## 改善箇所説明図

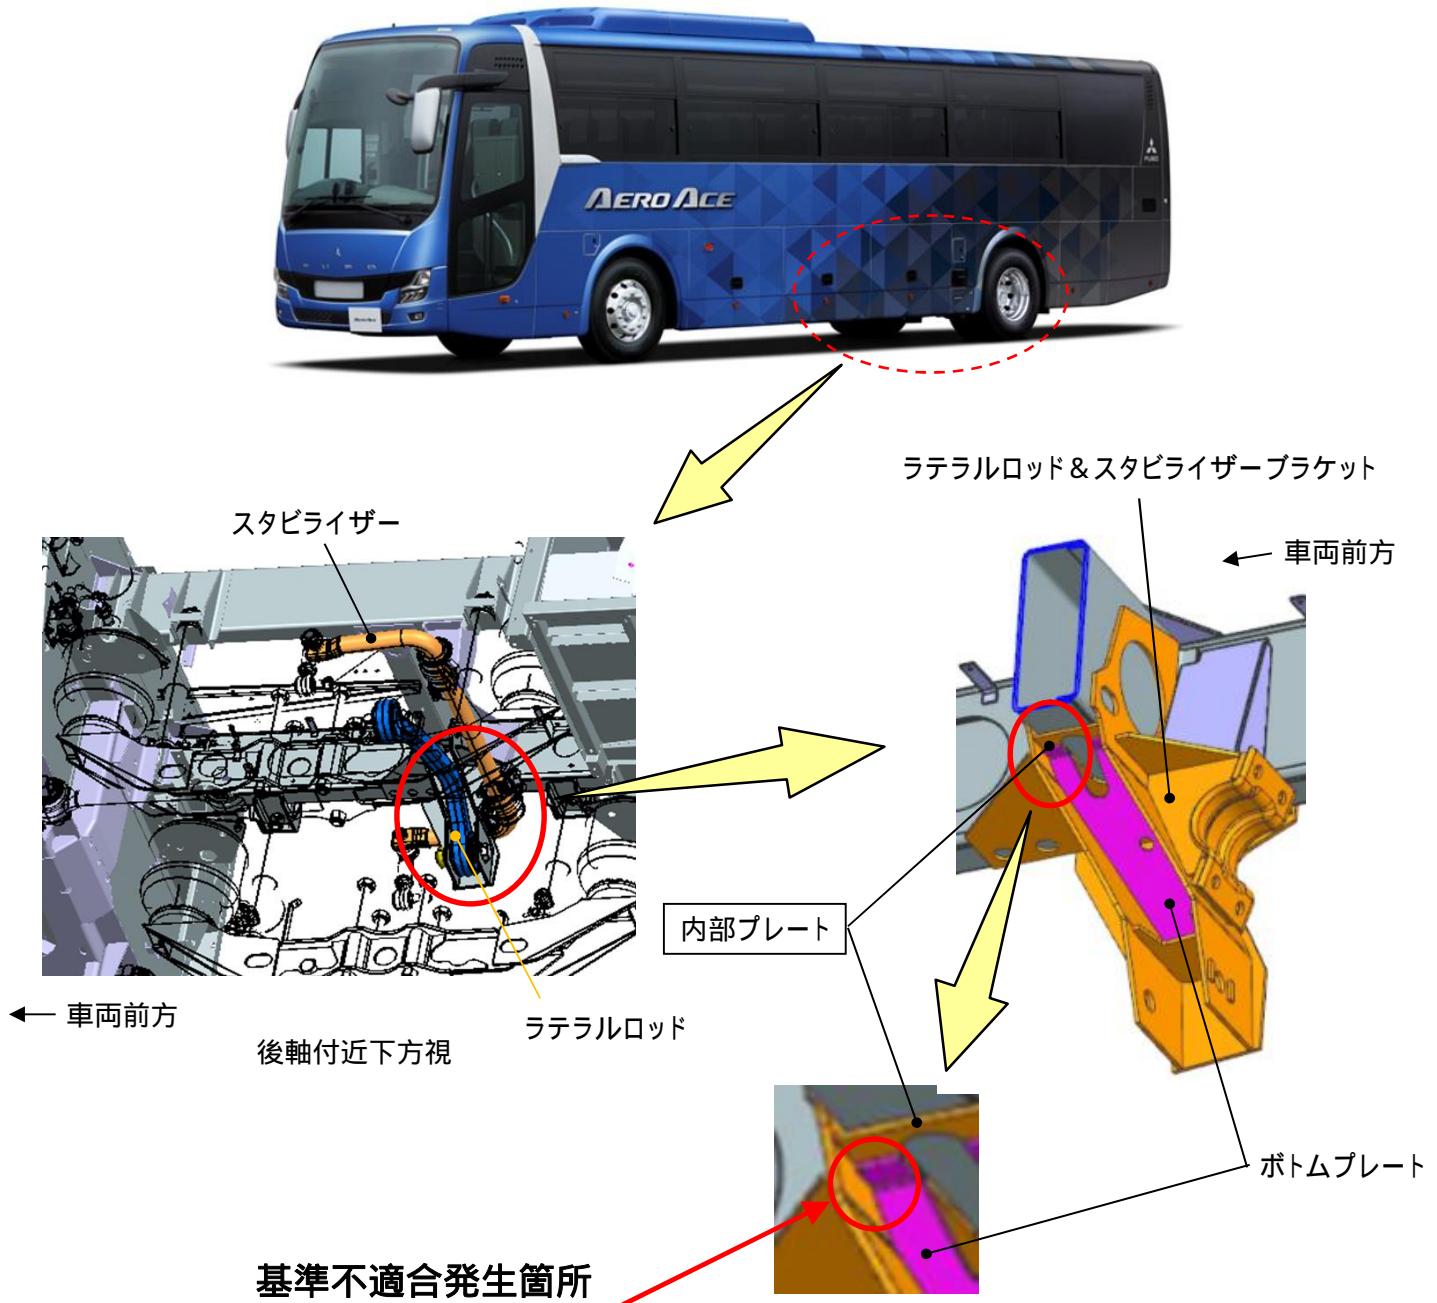
ラテラルロッド & スタビライザーブラケットにおいて、溶接作業の指示が不適切なため、内部プレートの溶接が仮溶接となっている。そのため、そのままの状態で使用を続けると、当該ブラケットに亀裂が生じるおそれがある。

全車両、ラテラルロッド & スタビライザーブラケットに取付けられている内部プレートの溶接を、正規状態に溶接し直す。また、当該ブラケットを点検し、亀裂の発生が認められた場合は補修する。

注：□は正規状態に溶接し直す部品を示す。
